議案第3号

### 宇部都市計画下水道の変更について (付議)

### 宇部都市計画下水道の変更 (宇部市決定)

宇部都市計画 宇部市公共下水道「2.排水区域」、及び、「3.下水管渠」中 西岐波2号污水幹線を次のように変更し、厚南3号污水幹線を廃止する。また、「4.その他の施設（1）ポンプ施設」中 吉田ポンプ場を次のように追加する。

## 【楠処理区】

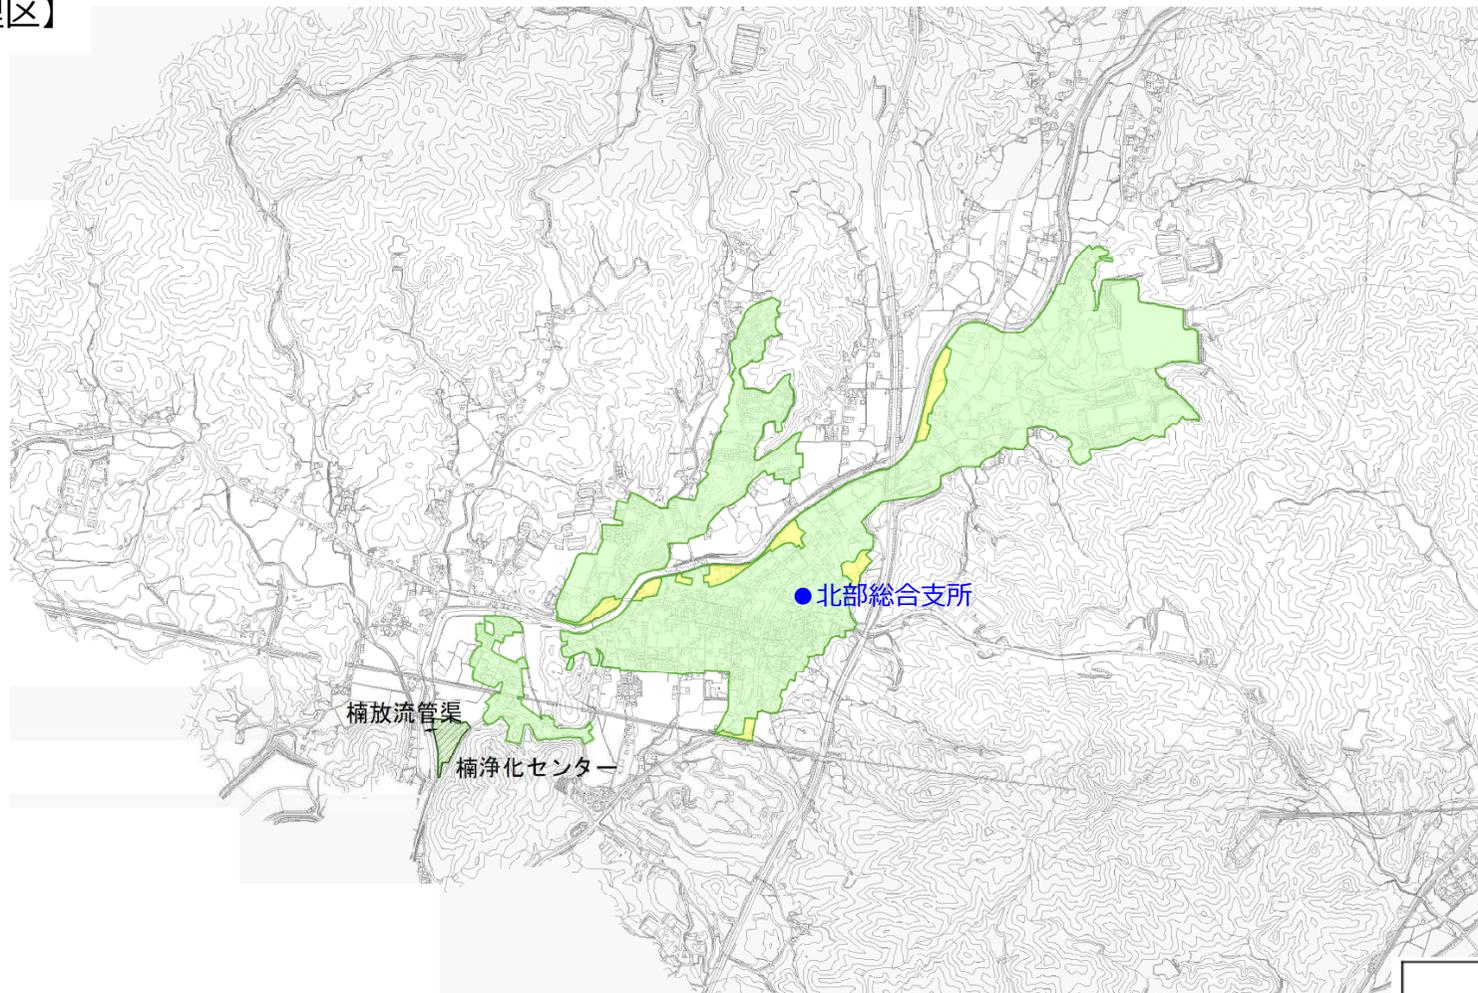
この度は、将来の人口減少等を見据え、効率的な下水道整備計画区域に見直すことで、持続可能な下水道経営を目指した排水区域に変更するとともに、下水管渠の変更及び削除を行うものです。

凡 例	
	現在の排水区域
	削除する排水区域
	変更後の排水区域

## 【下水管渠】

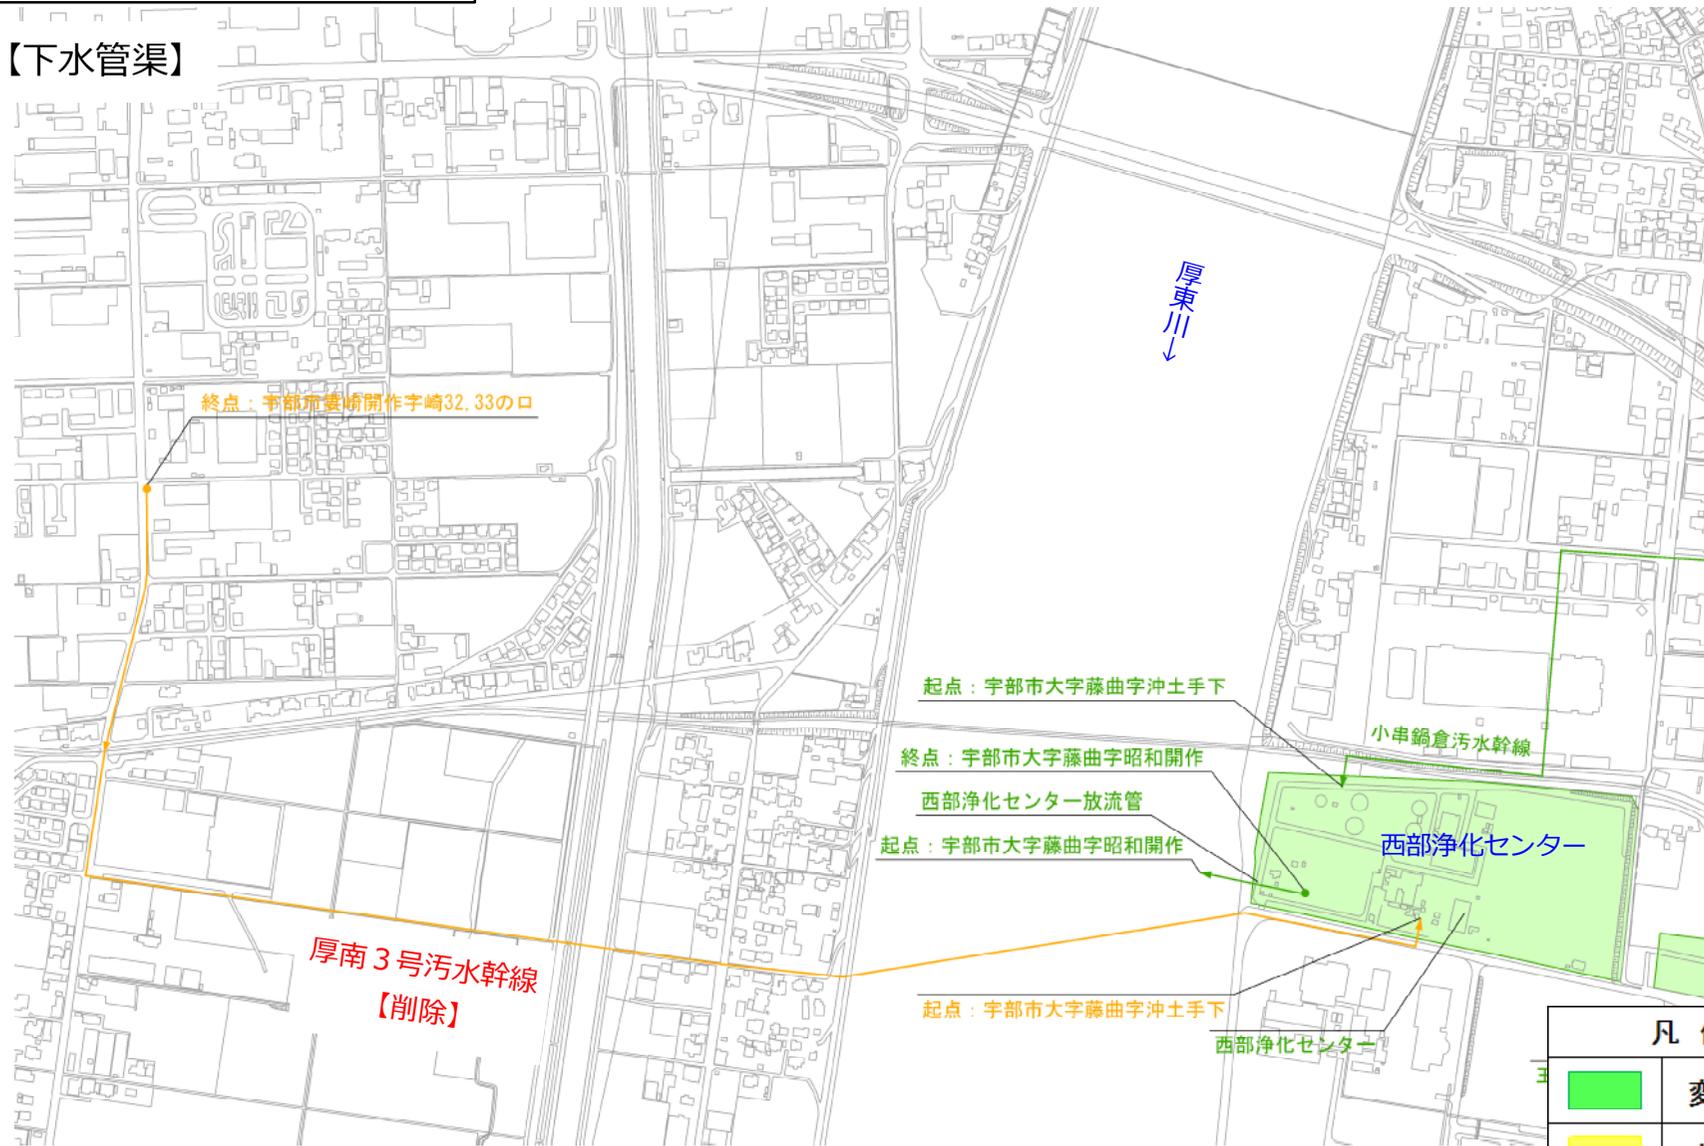
西岐波2号污水幹線  
(下水管渠の終点変更)

厚南3号污水幹線  
(下水管渠の削除)

内 訳	位 置		備 考
	起 点	終 点	
西岐波2号污水幹線	宇部市亀浦五丁目	宇部市亀浦五丁目

旧	新
内訳：西岐波 2 号汚水幹線 起点：宇部市亀浦五丁目 終点：宇部市亀浦四丁目	内訳：西岐波 2 号汚水幹線 起点：宇部市亀浦五丁目 終点：宇部市亀浦五丁目
内訳：八王子汚水幹線 起点：宇部市明神町一丁目 終点：宇部市亀浦五丁目	内訳：八王子汚水幹線 起点：宇部市明神町一丁目 終点：宇部市亀浦五丁目
内訳：東海岸通り汚水幹線 起点：宇部市港町二丁目 終点：宇部市明神町一丁目	内訳：東海岸通り汚水幹線 起点：宇部市港町二丁目 終点：宇部市明神町一丁目
内訳：東部浄化センター汚水圧送幹線 起点：宇部市大字沖宇部字沖ノ山 終点：宇部市港町二丁目	内訳：東部浄化センター汚水圧送幹線 起点：宇部市大字沖宇部字沖ノ山 終点：宇部市港町二丁目

【その他施設】

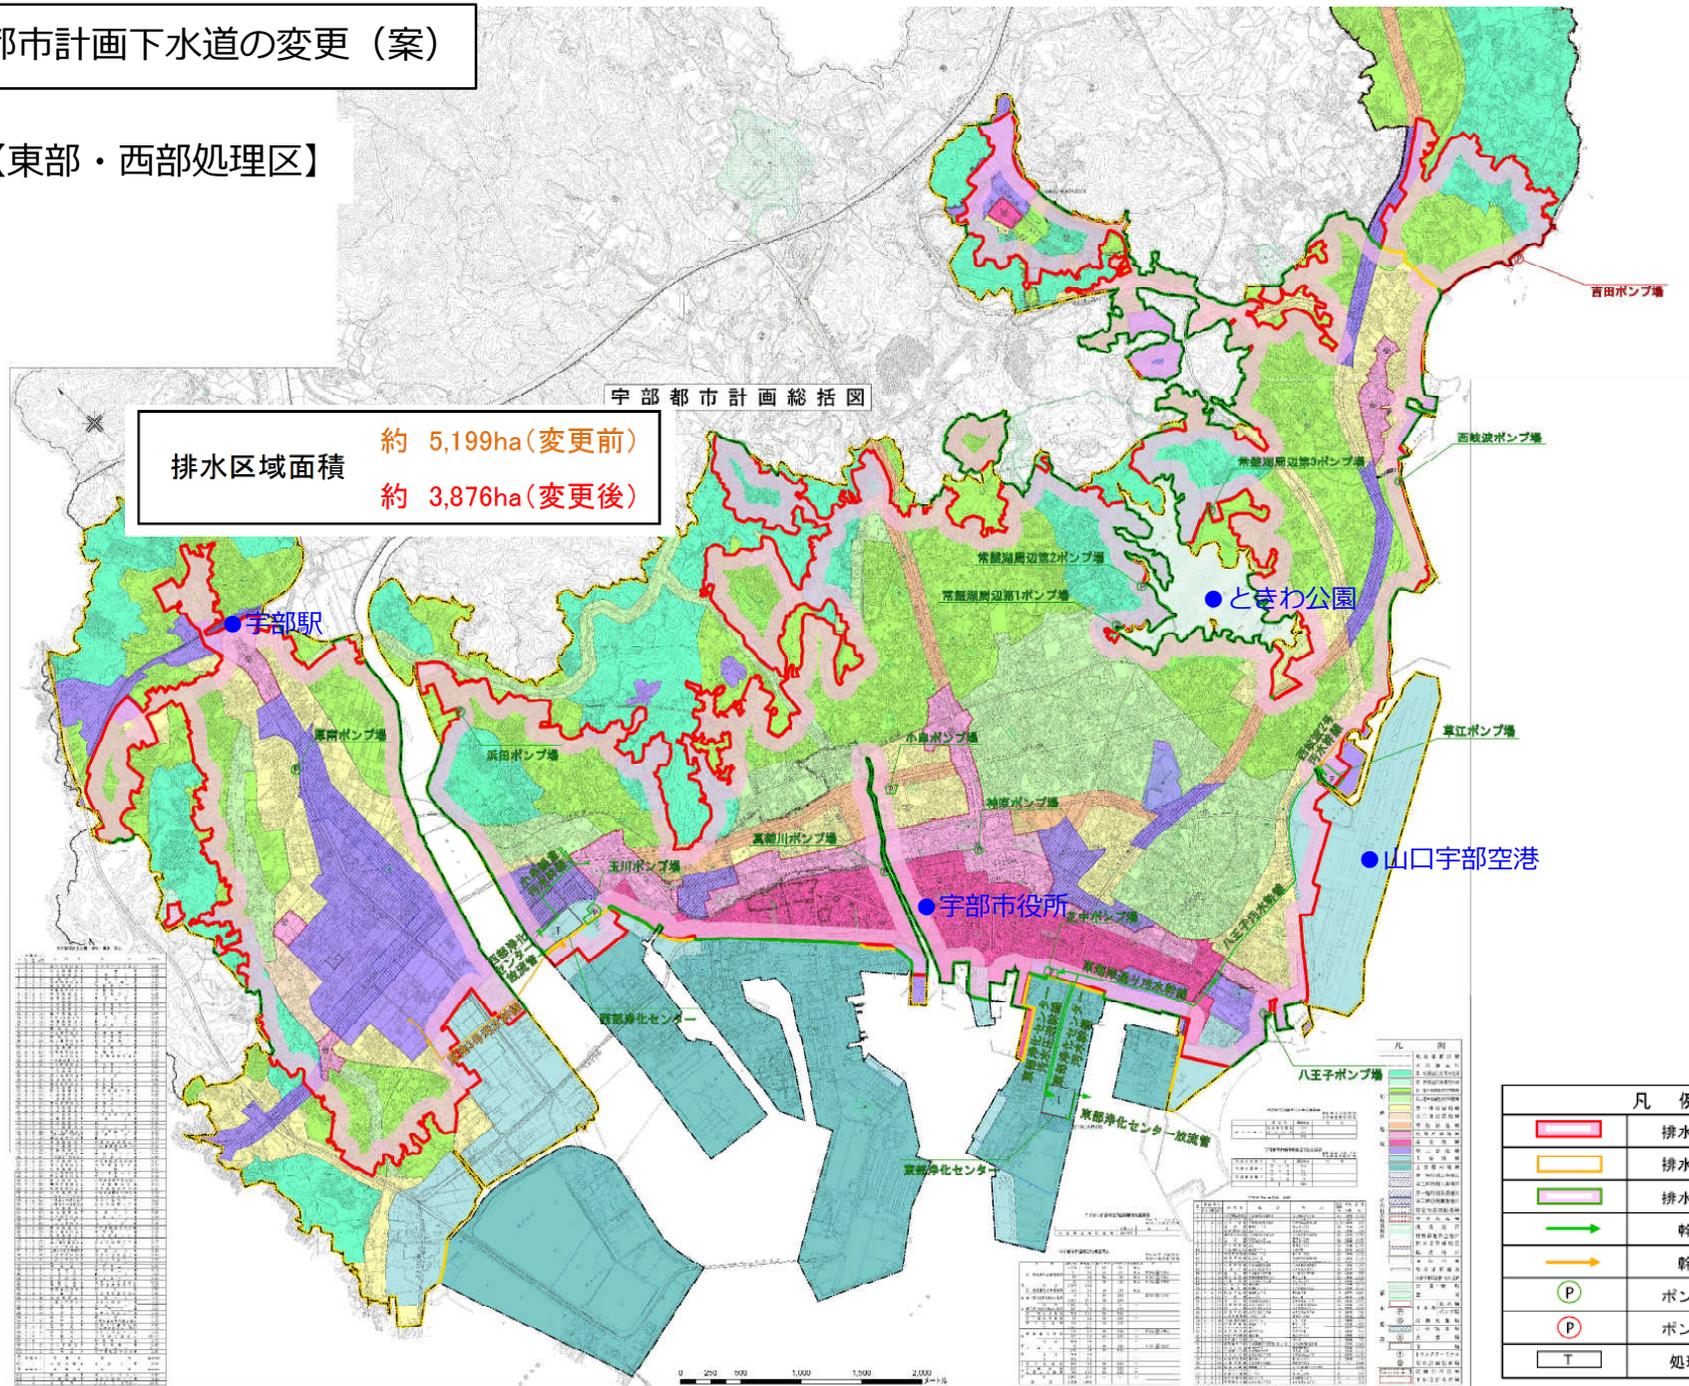
また、宇部市公共下水道に隣接する一部事務組合（宇部阿知須公共下水道組合）により整備を進めている宇部市、山口市公共下水道（宇部市分）においても同様に、下水道整備計画区域を見直すことで、吉田分区を宇部市公共下水道の排水区域に編入し、あわせて吉田ポンプ場を追加するものです。

●吉田ポンプ場（追加）

名称：吉田ポンプ場  
位置：宇部市大字西岐波字前ノ沢  
面積：650m<sup>2</sup>

【追加】

## 【楠処理区】

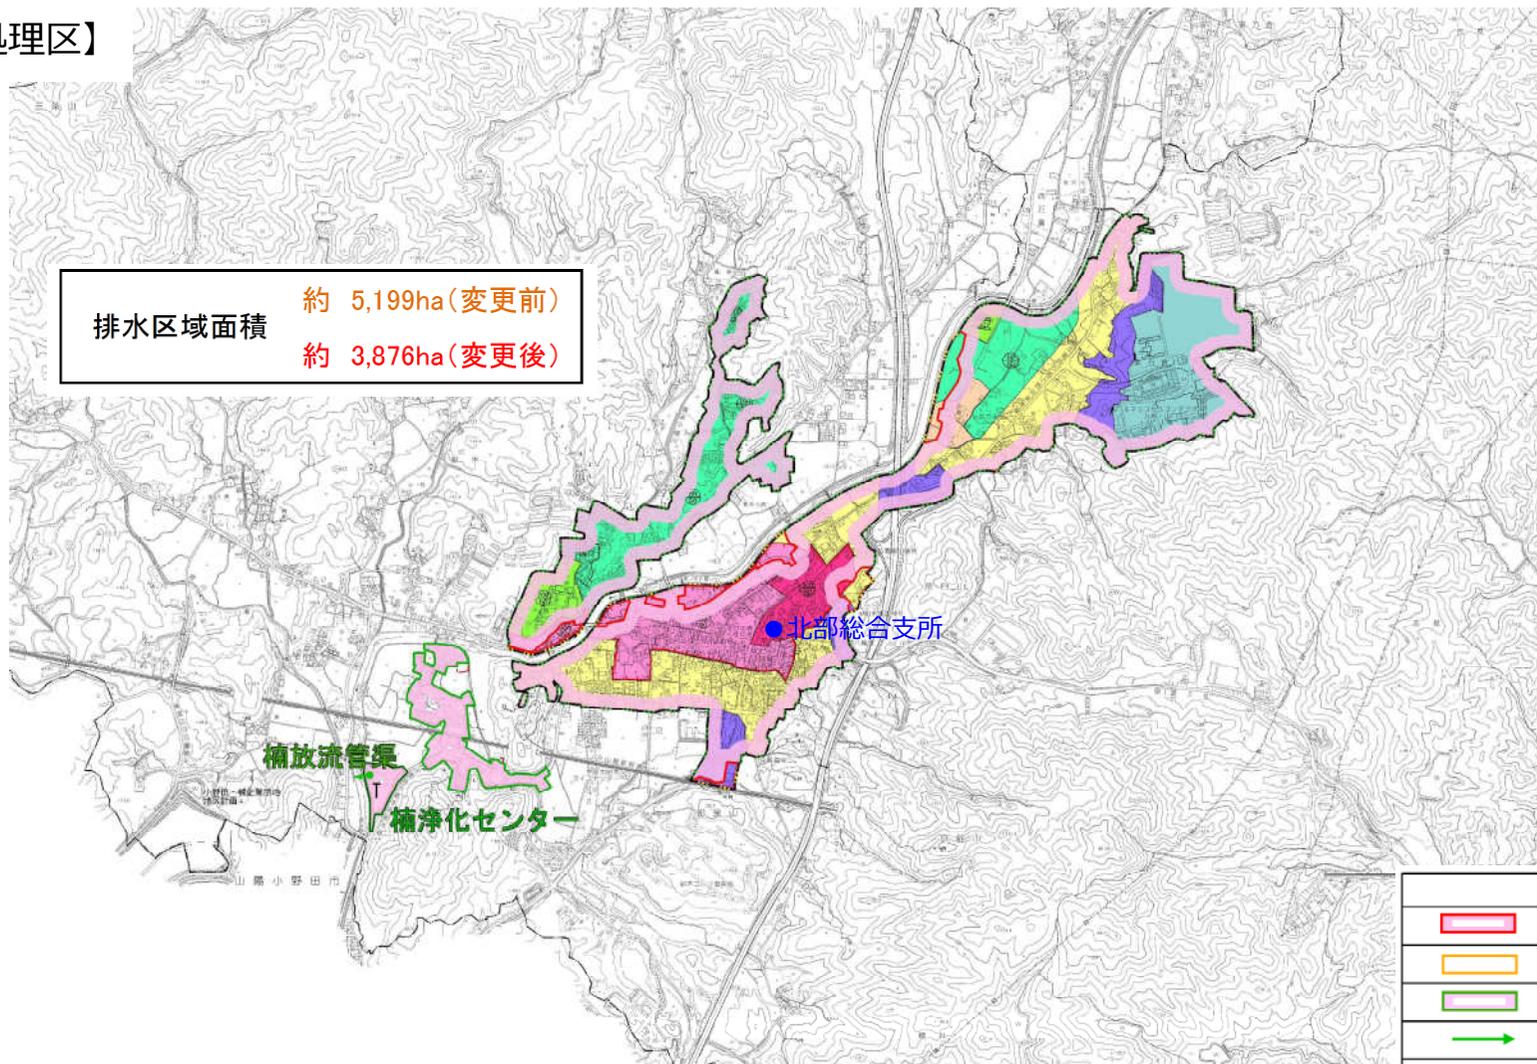
排水区域面積 約 5,199ha(変更前)  
約 3,876ha(変更後)
